島根原子力発電所 2 号炉 審査資料	
資料番号	EP-015 改 55(説 16)
提出年月日	令和 2 年 4 月 24 日

# 島根原子力発電所 2 号炉 運転中の原子炉における 炉心損傷防止対策の有効性評価について (コメント回答)

令和 2 年 4 月  
中国電力株式会社

# 審査会合での指摘事項に対する回答（1/2）

図242-1 MSLBA時のPCV外圧の圧力変化

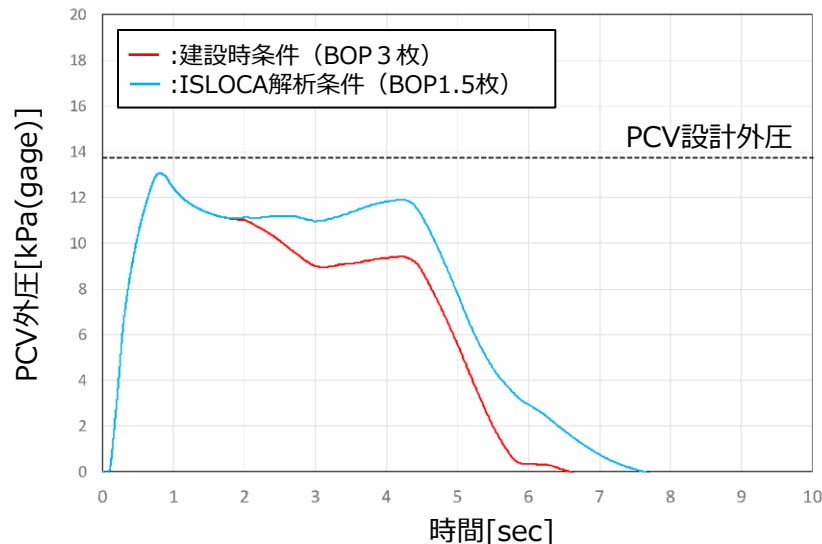
- 指摘事項 (第790回審査会合 (令和元年10月31日) ISLOCA)  
解析条件 (破断箇所の隔離時間) の見直しについて, ブローアウトパネルの流路面積の設定の考え方について整理して説明すること。また, 既設ブローアウトパネルを減らすことによる他の解析への影響についても示すこと。
- 回答
  - ISLOCA時には原子炉建物 4 階 (燃料取替階) に設置する 2 個の原子炉建物燃料取替階ブローアウトパネル (BOP) が開放することにより, BOP閉止装置及びBOPを通じて屋外と通気する。BOP閉止装置は現在設計中であるが, 仮にBOP閉止装置の開口面積 (待機時の開状態) がBOPの開口面積を下回る設計となった場合, 屋外との通気はBOP閉止装置の開口面積により制限されると考えられる。このため, BOP閉止装置の開口面積を可能な限り確保するよう設計を進めているが, BOP 2 個分から25%減少させたBOP1.5個分をBOP閉止装置の開口面積の設計下限値と設定し, ISLOCA時の解析条件とする。
  - BOPの開口面積を1.5個分に減らした場合, 主蒸気管破断事故 (MSLBA) 時において原子炉格納容器 (PCV) に作用する外圧の最大値は変わらず, 設計外圧未満であることを確認している (図242-1)。

図252-1 サプレッション・プール水温度  
(長期TB：RCICの水源をCSTとした場合)

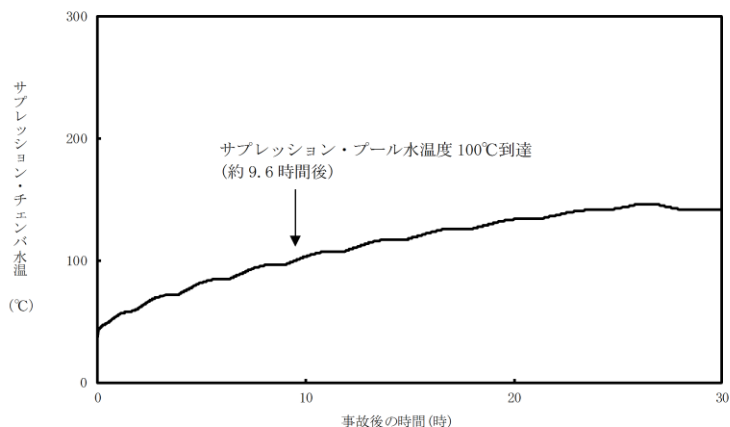
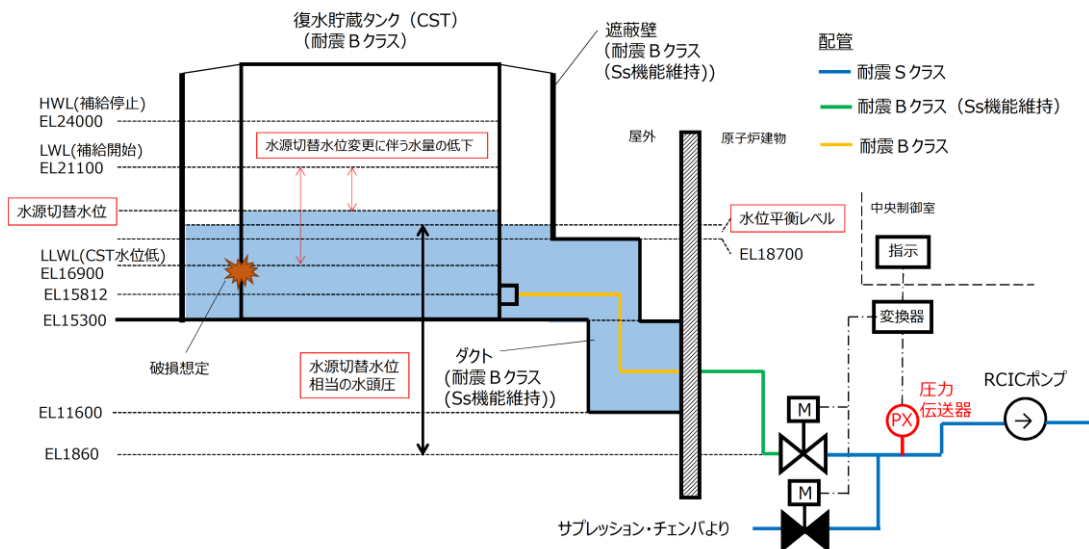
- 指摘事項 (第803回審査会合 (令和元年11月28日) 炉心損傷防止コメント回答)  
RCICの第一水源をCSTからS/Pへ変更する理由について、水位設定値を変えた場合のCSTの水量とCSTを水源とした場合の影響評価の関係を説明すること。

- 回答  
以下の理由から復水貯蔵タンク (CST) の第一水源としての有用性が大きく損なわれることとなり、水源切替時のリスクも踏まえた上で、第一水源はサプレッション・チェンバ (S/C) が適当であると判断した。
  - 原子炉隔離時冷却系 (RCIC) の水源をCSTとした場合の解析結果において、水位設定値の変更前に使用できる最低水量800m<sup>3</sup>では約30時間の注水が可能であるが、水位設定値の変更後に使用できる最低水量360m<sup>3</sup>では約10時間に短縮される。
  - 同評価におけるS/C水温の100℃到達時間は、図252-1のとおり約9.6時間後のため、約10時間分の容量では、CSTからS/Cへ水源を切替えても、RCICがS/C水源として使用できない水温100℃以上となっているため、注水継続は不可能となる。

図253-1 原子炉水位（シュラウド内水位）の推移

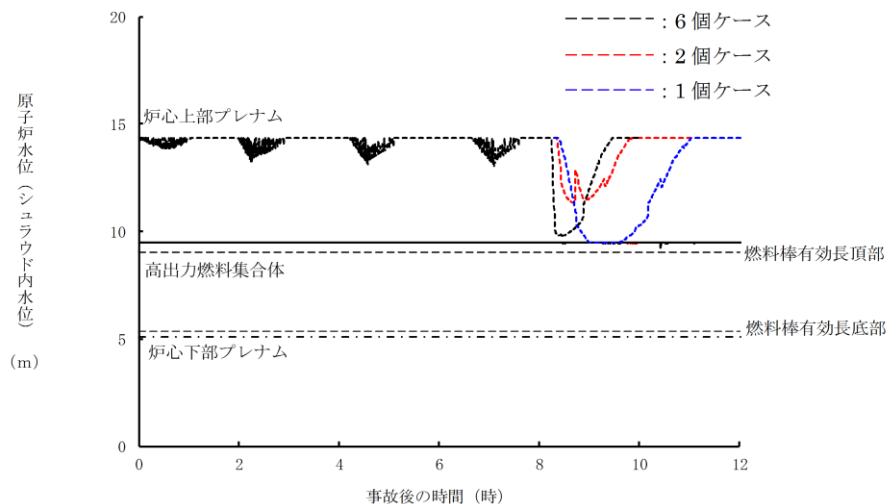
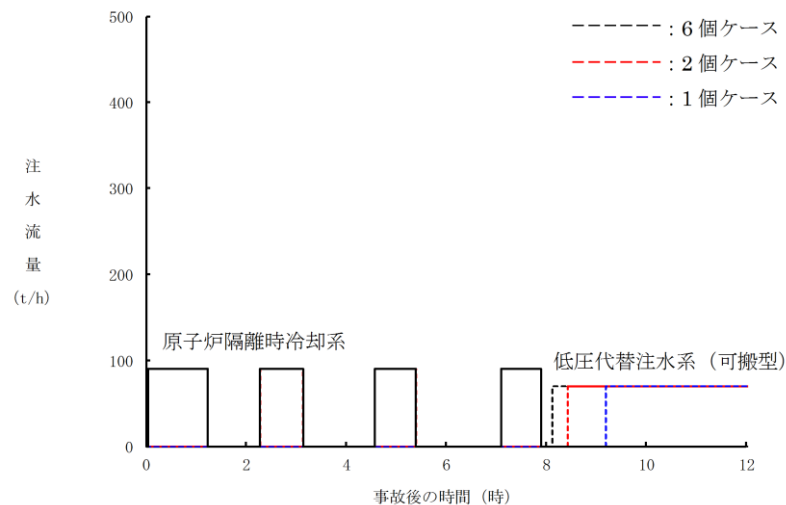
- 指摘事項（第803回審査会合（令和元年11月28日）炉心損傷防止コメント回答）  
逃がし安全弁の解析条件としてTB, TWシーケンスで最も厳しい逃がし安全弁2弁開で評価するとしていたことを踏まえ、2弁開の条件での影響についても説明すること。
- 回答
  - 長期TBシナリオにおいて、急速減圧を実施する際の逃がし安全弁の個数による感度を確認した結果を図253-1及び図253-2に示す。
  - 急速減圧を実施する際の逃がし安全弁の個数が6個の場合は2個の場合と比べて、原子炉冷却材の流出流量が大きくなり原子炉水位の低下が早くなるものの、原子炉圧力の低下が早く、低圧原子炉代替注水系（可搬型）の注水開始時間が早まることにより原子炉水位の回復が早くなっている。
  - よって使用する逃がし安全弁の個数が少なくなるほど、注水が開始されるタイミングが遅れ、水位回復が遅れる結果となるが、有効性評価は最適評価であることを踏まえ、6個での原子炉減圧操作を条件とし解析を行い、各判断項目を満足することを確認している。

図254-2 ISLOCA発生時の原子炉棟内状況概要

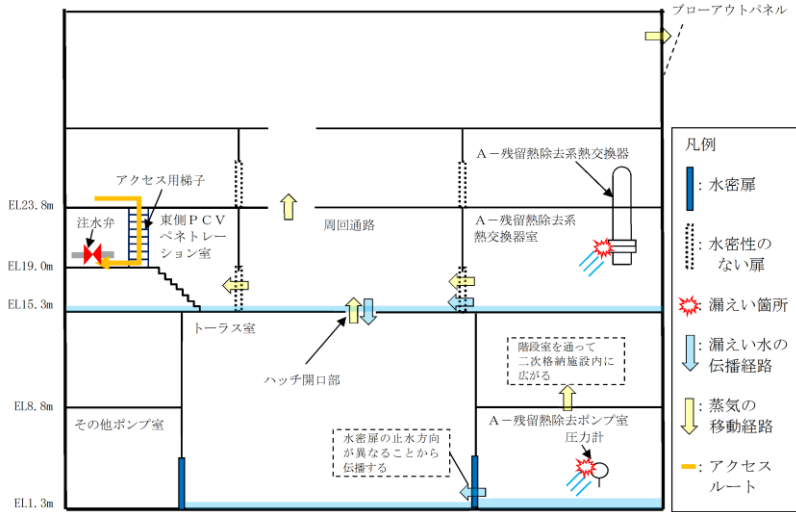
- 指摘事項（第803回審査会合（令和元年11月28日）炉心損傷防止コメント回答）  
ISLOCA発生の評価条件として、操作場所及びアクセスルートに対し、蒸気や漏えい水の回り込みの影響について、定性的説明ではなく、系統ごとに漏えいの発生箇所とエレベーションも含め図面等を用いて定量的に説明すること。  
また、ISLOCA検知手段として、検知設備の設置状況や検知性能を踏まえた検知手段の成立性を示すとともに、温度検知器とエリアモニタがないエリアについての漏えい検知、ISLOCAの総合的な判断とは具体的に何をやるのか手順を説明すること。
- 回答  
【ISLOCA発生時の原子炉建物原子炉棟内環境評価について】
  - 有効性評価で想定した以外の系統におけるISLOCA発生時の環境評価を実施するため、一部解析モデルを見直した。（図254-1の朱記部分）なお、R/B大物搬入口の耐震対策に伴う影響（二次格納施設の範囲の縮小）も考慮した。
  - 見直し後のモデルを用いて、各系統（ISLOCA発生確率の高いA、B、C - 残留熱除去系及び低圧炉心スプレイ系）でISLOCAが発生した場合の原子炉建物原子炉棟内の環境（雰囲気温度、湿度、圧力及び溢水による影響）を評価し、この結果から何れのケースにおいても、操作場所及びアクセスルートに対して蒸気や漏えい水の回り込みの影響がないことを確認した。以下、代表2ケースを示す。

- ✓ モデル見直し後において、事象発生から現場隔離操作の完了時間（10時間）までの原子炉冷却材の漏えい量は約600m<sup>3</sup>となり、モデル見直し前の評価結果から変更はない。
- ✓ 図254-2及び図254-3に示すとおり、隔離操作が必要な注水弁（MV222-5A）は原子炉建物中1階（EL19.0m）の床面上に設置されているため溢水影響はなく、また隔離操作場所へは溢水影響のない2階（EL23.8m）からアクセスするため、操作場所へのアクセス性及び操作性への影響はない。

図254-5 原子炉建物内の雰囲気温度の推移

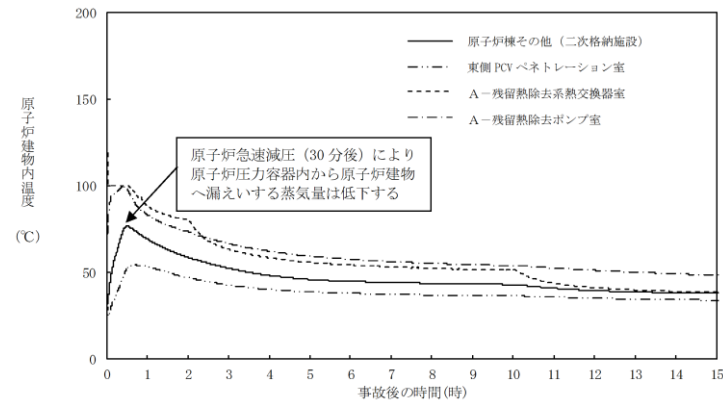
(2) 漏えいした蒸気の回り込みに伴う雰囲気温度・湿度上昇の影響

✓ モデル見直し後において、漏えいした蒸気の回り込みによってアクセスルートとなる「原子炉棟その他（二次格納施設）」及び操作場所である「東側PCVペネトレーション室」における雰囲気温度の最大値は約78℃となるが、原子炉減圧後に原子炉棟内環境が静定する事象発生の約9時間後から現場隔離操作の完了時間として設定している10時間後までの温度は約44℃である。また、湿度は100%である。

図254-6 ISLOCA発生時の原子炉棟内状況概要

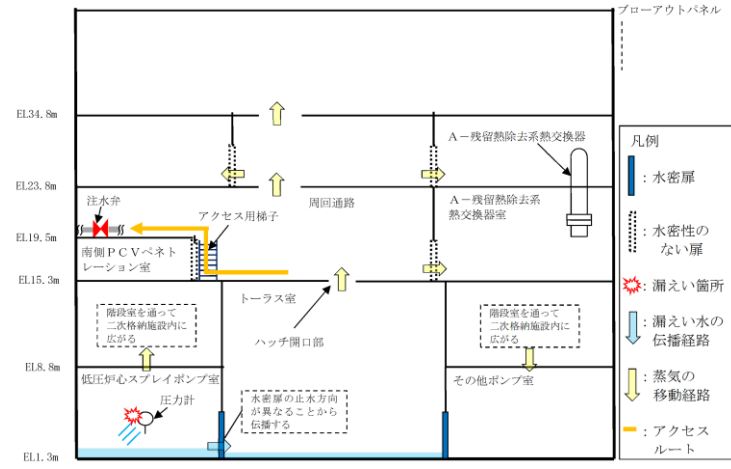
解析結果に基づく、ISLOCA発生時の原子炉棟内状況概要を図254-6に、溢水範囲を図254-7に、蒸気の滞留範囲を図254-8に、原子炉建物内の雰囲気温度の推移を図254-9に、溢水評価結果を表254-2に示す。

- ✓ 図254-6に示すとおり、「低圧炉心スプレイポンプ室」で発生した漏えい水は、境界に設置している水密扉の止水方向が異なることから「トールス室」に伝播する。この時、事象発生10時間後まで隔離が実施できないことを想定した場合でも、原子炉冷却材の漏えい量は約16m<sup>3</sup>である。
- ✓ 低圧炉心スプレイ系の隔離操作が必要な注水弁 (MV223-2) は、原子炉建物中1階 (EL19.5m) の床面上に設置されており、ISLOCAにより漏えいが発生する機器は、地下2階 (EL1.3m) に設置されている。隔離操作場所へは溢水影響のない1階(EL15.3m)からアクセスするため、アクセス性への影響はない。

図254-9 原子炉建物内の雰囲気温度の推移

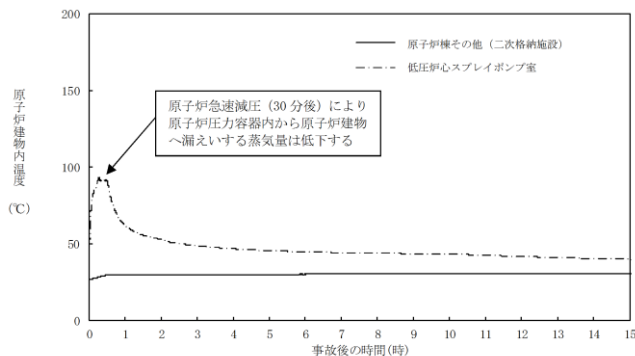
(2) 漏えいした蒸気の回り込みに伴う雰囲気温度・湿度上昇の影響

- ✓ 「低圧炉心スプレイポンプ室」において漏えいした蒸気及び溢水の伝播区画において発生した蒸気は、図254-8のように各隣接区画の圧力差に応じて原子炉棟内に伝播する。アクセスルート及び操作場所である「原子炉棟その他（二次格納施設）」における雰囲気温度は、初期温度から僅かに上昇するが、現場操作の完了までの雰囲気温度の最大値は約31℃であり、想定している作業環境（約44℃）未満で推移する。湿度については漏えい箇所からの漏えいが継続するため、ゆっくりと上昇を続けた後、高い値で維持される。なお、圧力については漏えい発生後から上昇傾向となるものの、ブローアウトパネルの開放圧力には到達しない。
- ✓ この現場環境下において、運転員は防護具等を着用することで、操作場所への移動及び隔離操作は可能であり、注水弁の隔離操作における原子炉棟内の滞在時間は約41分である。

表255-2 LOCA時注水機能喪失と崩壊熱除去機能喪失 (残留熱除去系が故障した場合) のタイムチャート比較

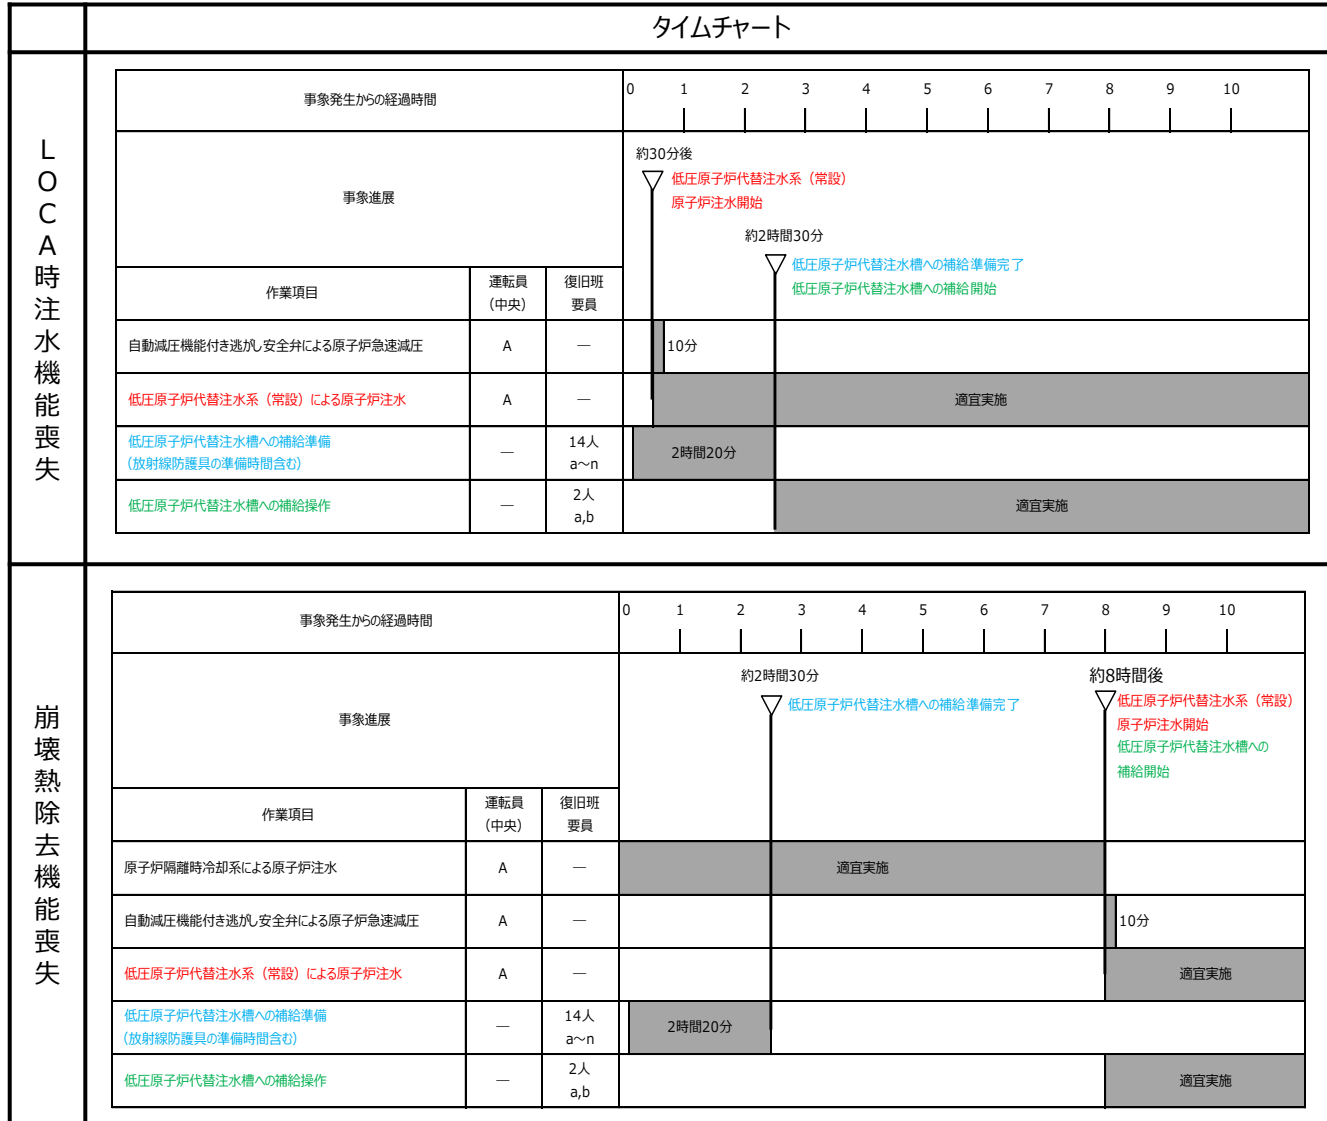
- 指摘事項（第803回審査会合（令和元年11月28日）炉心損傷防止コメント回答）  
LOCA時注水機能喪失と崩壊熱除去機能喪失時の輪谷貯水槽から給水時間の相違点について、原子炉注水の考え方も踏まえて説明すること。
- 回答
  - LOCA時注水機能喪失と崩壊熱除去機能喪失（残留熱除去系が故障した場合）において、原子炉隔離時冷却系の運転の有無の違いはあるが、輪谷貯水槽（西）から低圧原子炉代替注水槽への補給準備の着手判断※<sup>1</sup>は同様であることから、いずれも事象発生10分後から準備を開始し、事象発生2時間30分後に準備が完了する。
  - 低圧原子炉代替注水槽への補給操作は、低圧原子炉代替注水系（常設）による原子炉注水により、低圧原子炉代替注水槽の水位が低下することを確認し適宜実施する手順としている。表255-1及び表255-2に示すとおり、当該2シーケンスにおいては低圧原子炉代替注水系（常設）による原子炉注水の開始時間が異なることから、低圧原子炉代替注水槽への補給開始時間の記載が異なることとなる。

図256-1 下部プレナム部ボイド率の推移（ベース解析）

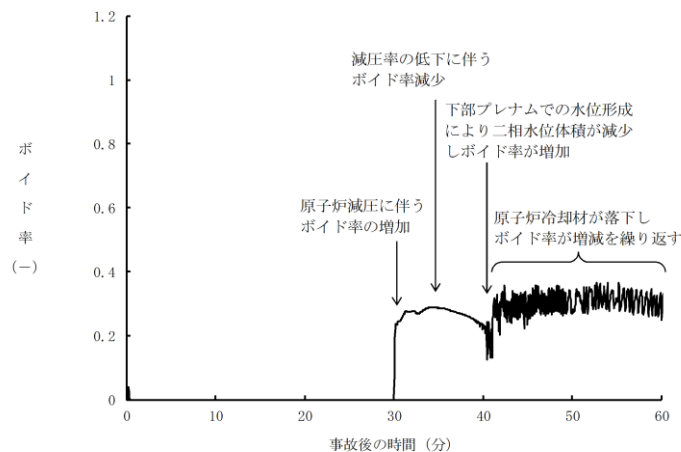
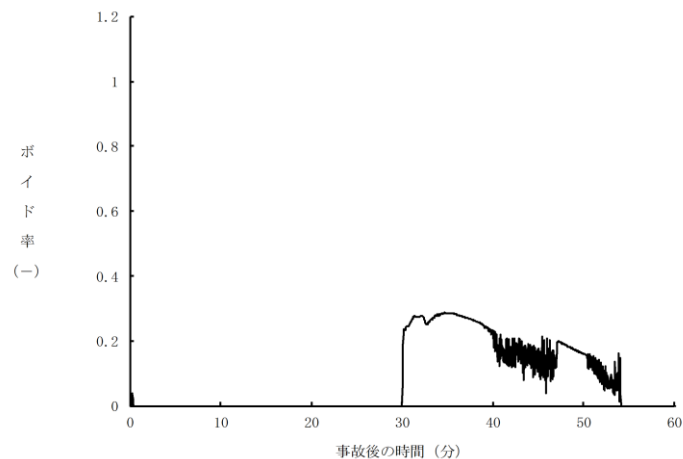
- 指摘事項（第803回審査会合（令和元年11月28日）炉心損傷防止コメント回答）  
急速減圧により下部プレナム部にCCFLによりボイドが形成されるが、ボイドが存在する期間（CCFLが継続する期間）及び燃料棒への影響について説明すること。
- 回答
  - TQUVのベース解析では、図256-1に示すとおり炉心下部プレナム部のボイドが存在し続ける（CCFLが継続する）結果となるため、CCFLモデルを外した感度解析を実施し、燃料被覆管温度に与える影響を確認した。
  - 感度解析の結果を図256-2に示す。下部プレナム部のボイド率は低下傾向となり、約54分後にボイド率はゼロとなるため、ベース解析と比較して炉心下部プレナム部に蓄積する水量が増加し、原子炉水位の上昇は遅れる結果となる。
  - このため、燃料被覆管温度については、表256-1に示すとおり感度解析の方が大きくなるが、判断基準である1200℃を下回ることを確認した。

図257-1 原子炉水位計測原理 概要図

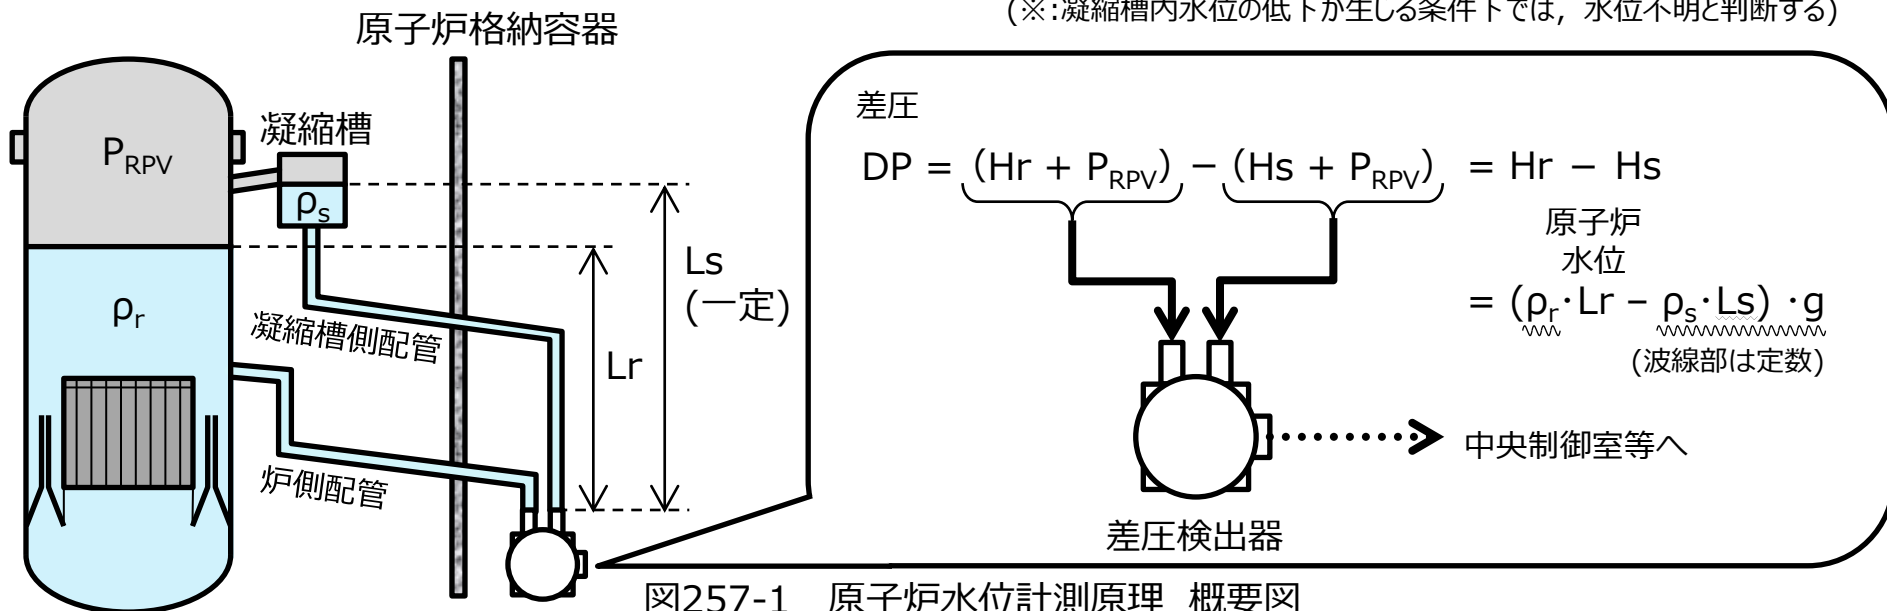
- 指摘事項 (第803回審査会合 (令和元年11月28日) 炉心損傷防止コメント回答)  
原子炉水位計について、差圧から水位に直す時の換算式やMAAPの解析結果及び温度計の配置、型式等を含め基本的な内容を資料としてまとめ説明すること。

- 原子炉水位計は凝縮槽を原子炉圧力容器(RPV)の近傍に設置し、凝縮槽とRPVの液相に接続した計装配管により格納容器外へ圧力を導き、差圧(DP)を計測し中央制御室等では水位として監視している。
- 検出器には凝縮槽側とRPV側の水位(Lr, Ls)に応じた水頭圧(Hr, Hs)および原子炉圧力(P<sub>RPV</sub>)が加わるが、差圧(DP)は原子炉圧力成分が相殺され水頭圧差 (Hr - Hs) となる。
- 凝縮槽の水位(Ls) は常に一定※であるため、RPV側液相密度( $\rho_r$ )、凝縮槽側液相密度( $\rho_s$ ) を校正条件として定めることで、差圧(DP)から原子炉水位(Lr) へ換算している。

図257-4 原子炉水位(燃料域)及び原子炉水位(SA)補正曲線

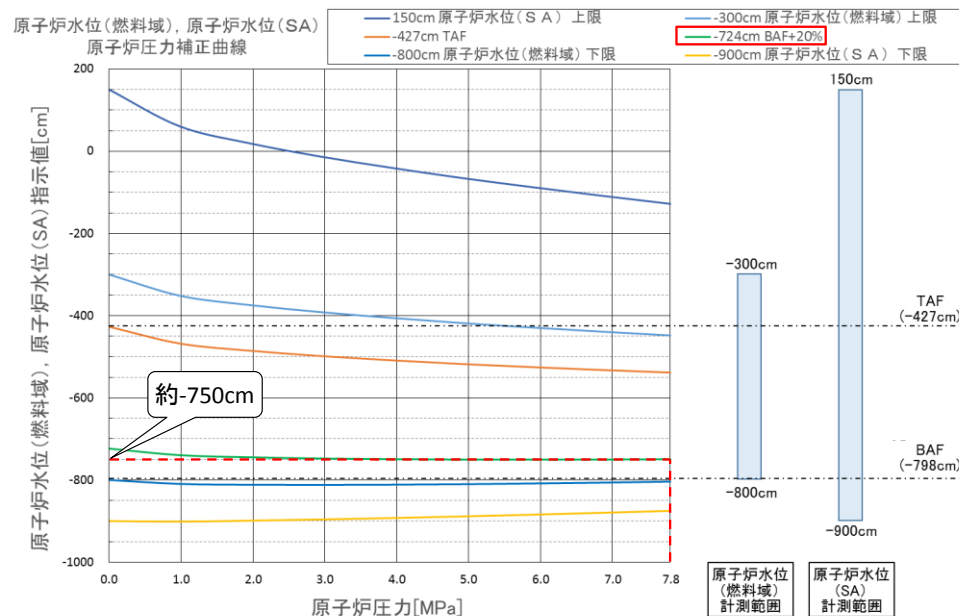
- 炉内が校正条件と比べ高温の状態での水位の絶対値を把握するため、原子炉水位(燃料域)または原子炉水位(SA)の補正曲線(図257-4)を使用した補正手順を定めている。
- 補正時の炉内は飽和状態のため、温度または圧力の実測値を元にした密度補正が可能である。通常運転中の炉水温度は原子炉再循環ポンプ入口温度計等により直接計測しているが、原子炉再循環系が事故時には停止しており測定出来ない。そのため、補正曲線は事故時においても直接計測可能な原子炉圧力計による圧力基準曲線としている。

- ① 原子炉圧力の実測値(約7.8MPa)を確認
- ② 補正曲線“BAF+20%(-724cm)”で原子炉圧力(横軸)における原子炉水位(縦軸)を確認
- ③ 原子炉水位(燃料域)または原子炉水位(SA)の実測値が、②で確認した値(約-750cm)を示した時点でBAF+20%(-724cm)と判断する。

図257-4 原子炉水位の推移 (DCH)

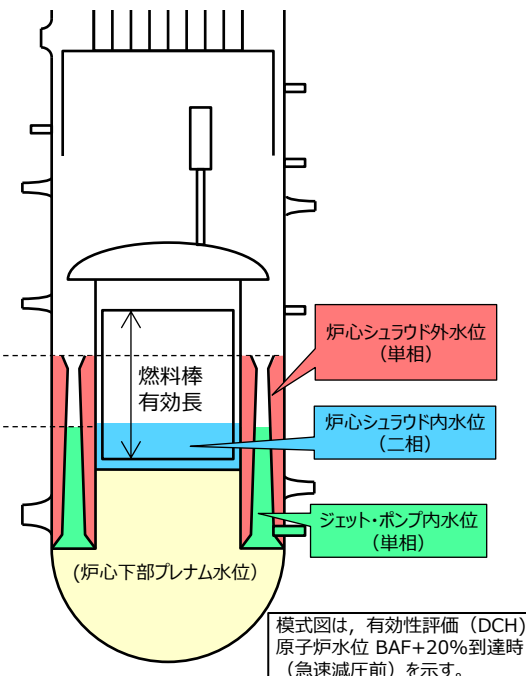
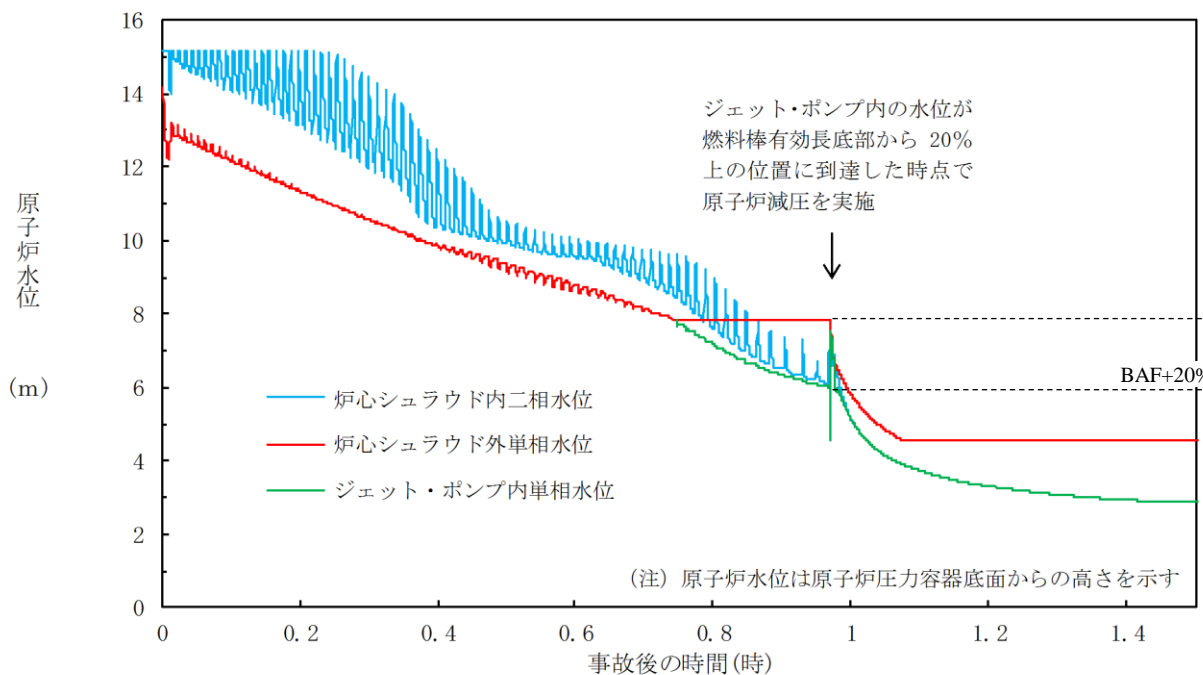
- 有効性評価において用いているMAAPコードでは、原子炉水位のうち、炉心シュラウド内水位については二相水位、炉心シュラウド外水位及びジェット・ポンプ内水位については単相水位で出力される（一例：図257-4 DCHシナリオの原子炉水位）。MAAPでは、原子炉水位を原子炉圧力で補正するモデルとはなっていないため、炉心シュラウド外及びジェット・ポンプ内の単相水位は実機における圧力補正後の水位に相当する。
- DCHシナリオでは、原子炉水位がBAF+20%到達時に急速減圧を実施している。MAAPコードでは、BAF+20%到達の判断をジェット・ポンプ内単相水位を用いているため、実運用において判断する水位（原子炉水位(燃料域)または原子炉水位(SA) 指示値から圧力補正を行った水位）と同等となっている。

図230-1 水位不明判断曲線

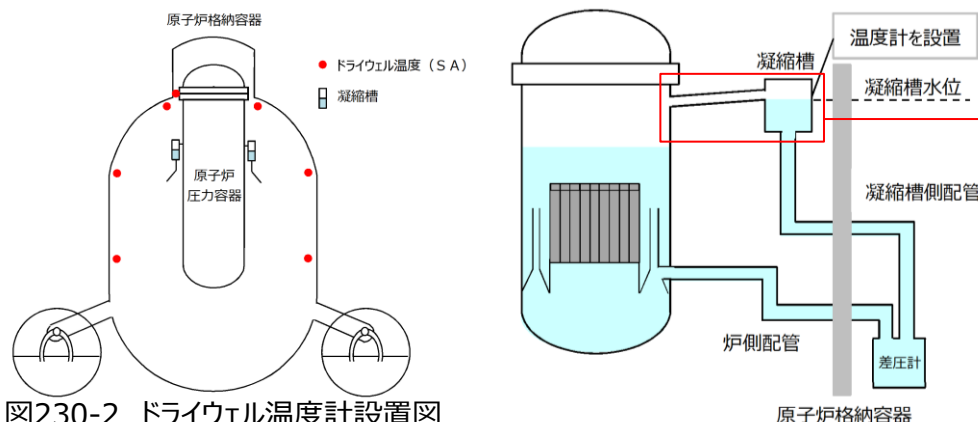
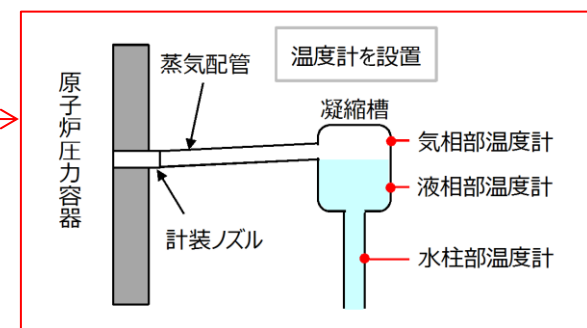
■ 指摘事項（第748回審査会合（令和元年7月25日）崩壊熱除去機能喪失）  
重大事故等発生時，原子炉水位計の凝縮槽に水が無い場合は，  
水位不明判断曲線により判断が可能なのか，詳細に説明すること。

- 原子炉水位不明については，現状以下により確認している。
  - ・原子炉水位の電源が喪失した場合
  - ・各原子炉水位の指示値にばらつきがあり，原子炉水位が燃料棒有効長頂部（TAF）以上であることが判定できない場合
  - ・水位不明判断曲線の「水位不明領域」に入った場合（図230-1）
- 水位不明判断曲線の確認に使用している「原子炉圧力計」及び「ドライウェル温度計」はSA計器であること及び複数あるドライウェル温度計のうち，1点（図230-2）でも水位不明領域に入った場合は凝縮槽内の水が蒸発したものとみなし，保守的に原子炉水位不明と判断（実際には，ドライウェル内の1点のみの温度上昇では，凝縮槽内の水が即座に蒸発することは考えにくい）することから，上記の基準で対応は可能である。
- なお，原子炉水位計の健全性を更に確実に検知するため，凝縮槽内の水位が適正に維持されていることを確認することを目的として図230-3のとおり凝縮槽に温度計を設置（自主）し，以下を水位不明判断の確認項目に加える。
  - ・凝縮槽液相部温度と気相部温度がほぼ一致し，有意な差が認められない。
